Exchangeable as set

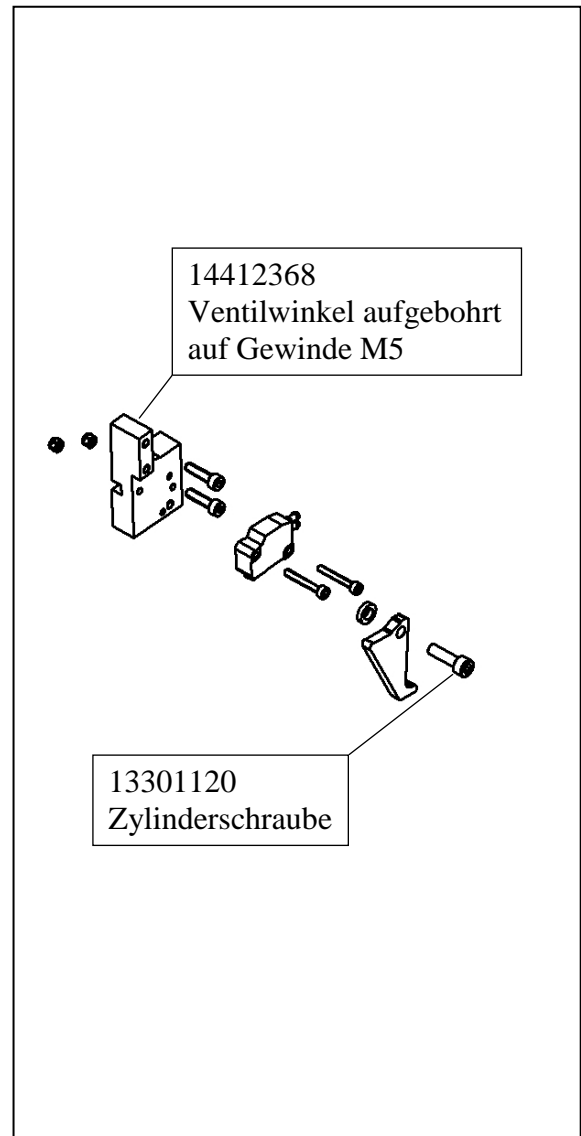
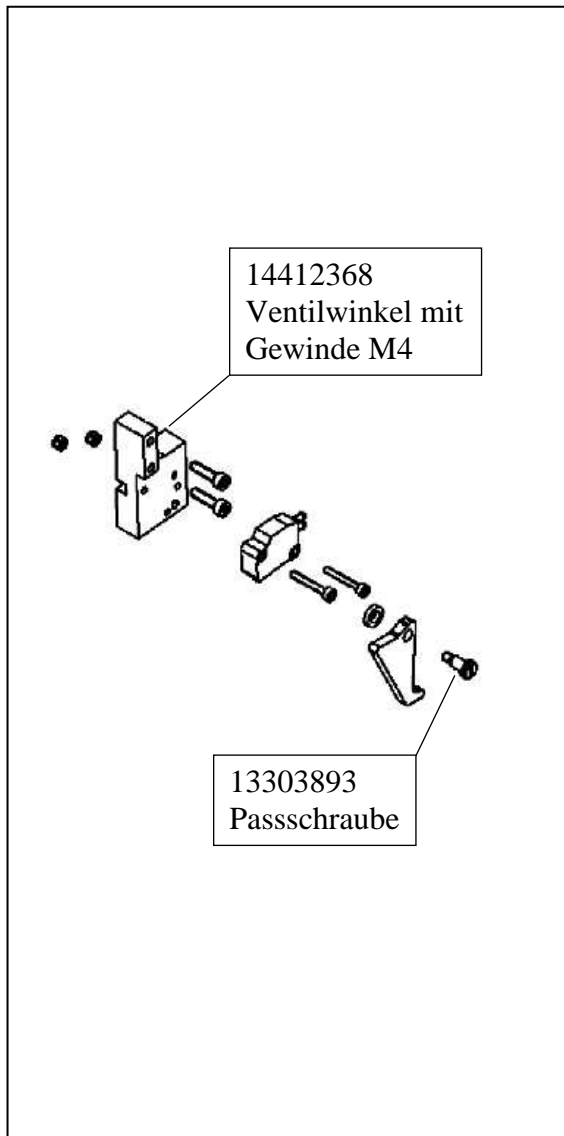
In den oben angegebenen Geräten wird die Passschraube (13303893) ersetzt durch die Zylinderschraube (13301120). Das Gewinde des Ventilwinkels (alt M4) muss auf M5 geändert werden.

In the devices above the fitting screw (13303893) is replaced by the allen screw (13301120). The thread of the valve angle (old M4) must be changed to M5.
